Bureau de la Commission Locale de l'Eau

1. Avis sur le DAE du SIDEN-SIAN

Projet sur la commune de Marchiennes:

*Projet de création de deux forages
Commune de MARCHIENNES (59)
NOREADE*

Compatibilité du projet vis-à-vis des enjeux du SAGE

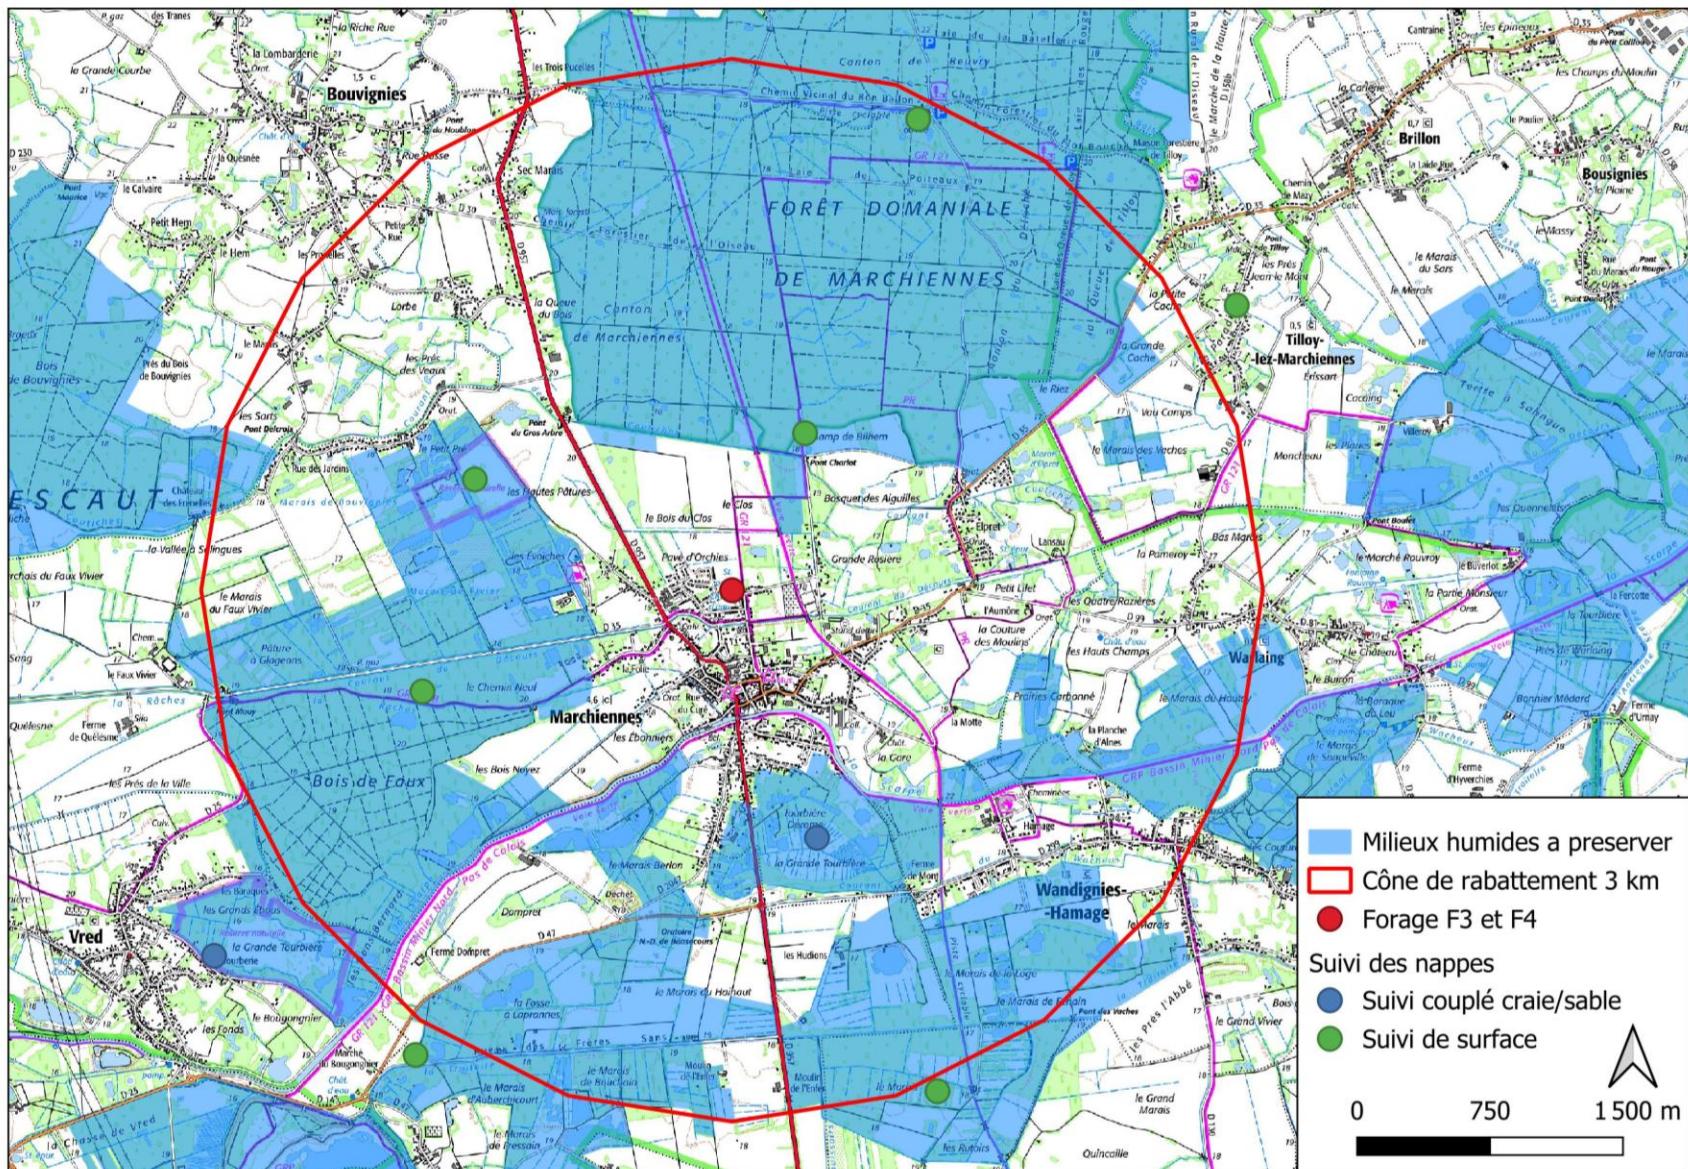
Thème 1 : Gestion des zones humides	Thème 2 : Ressource en eau potable	Thème 3 : Qualité de l'eau	Thème 4 : Risques	Thème 5 : Suivi et connaissance
Impact sur les ZH dans un rayon de 3km : une approche de précaution + Séquence ERC / 679m ² in situ	Projet conforme - Risque de pollution de la Craie	Rejets maîtrisés dans le réseau pluvial (55 m ³ jour)	Pas d'impact sur les écoulements	Surveillance prévue, à renforcer - Connaissance insuffisante des relations inter-nappes

Figure 107 : Cône de rabattement estimé du pompage de 72h à 100 m³/h (d'après Jacob)

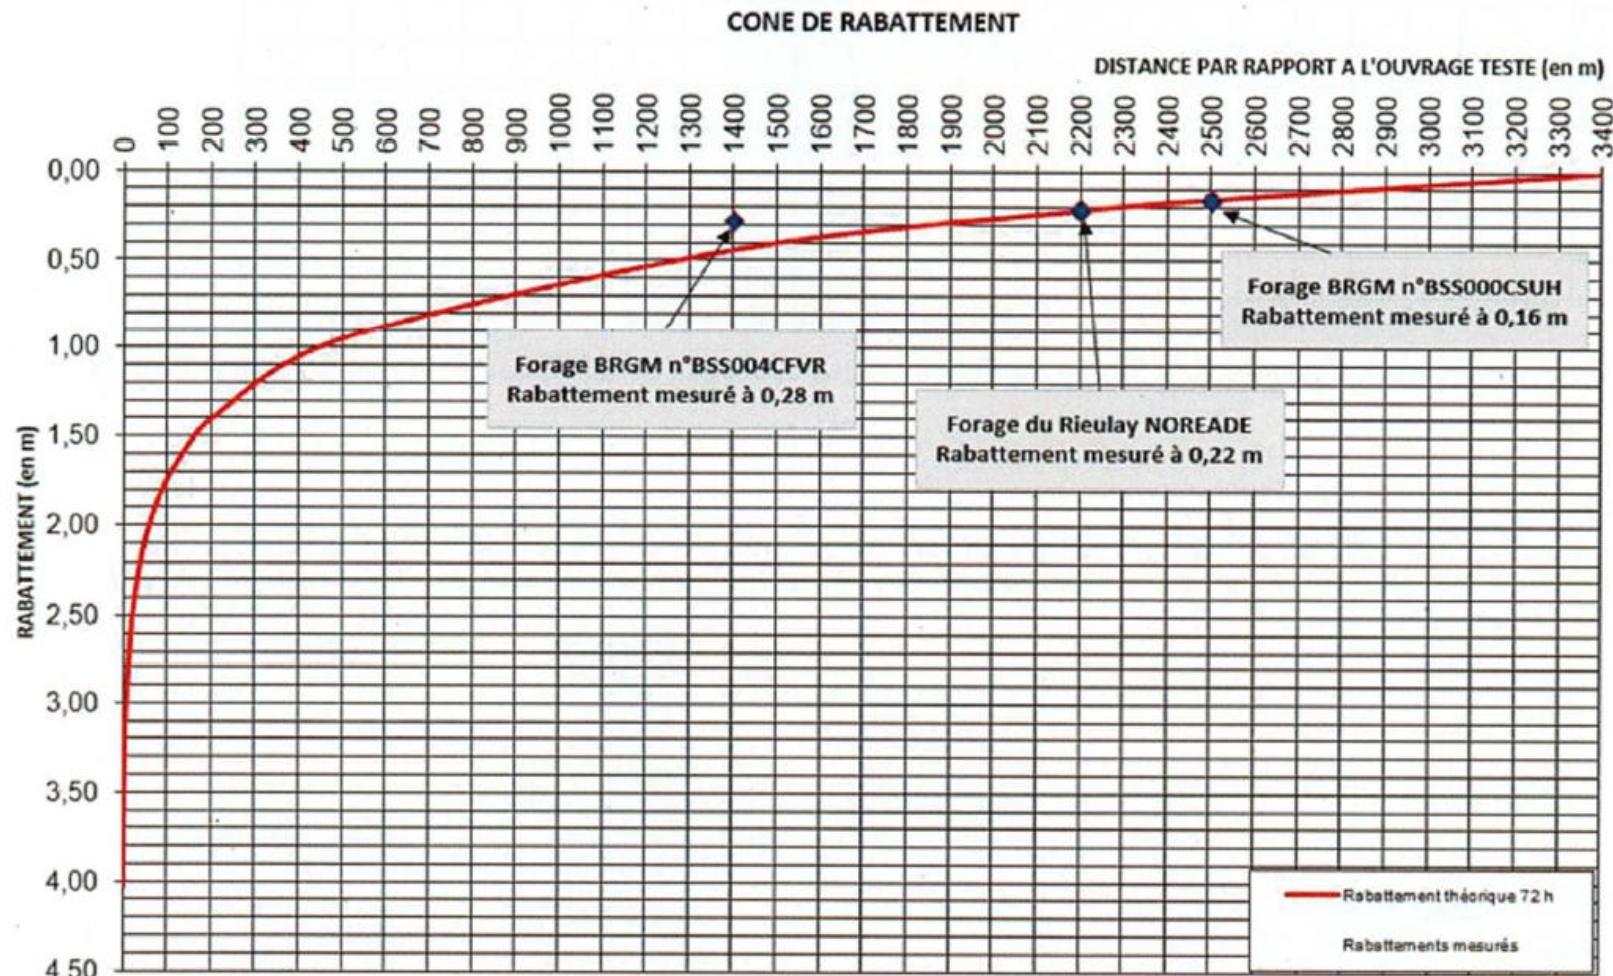
La Craie, une ressource renouvelable ?

- Absence d'analyse sur la renouvelabilité de la ressource
- Non prise en compte du réchauffement climatique
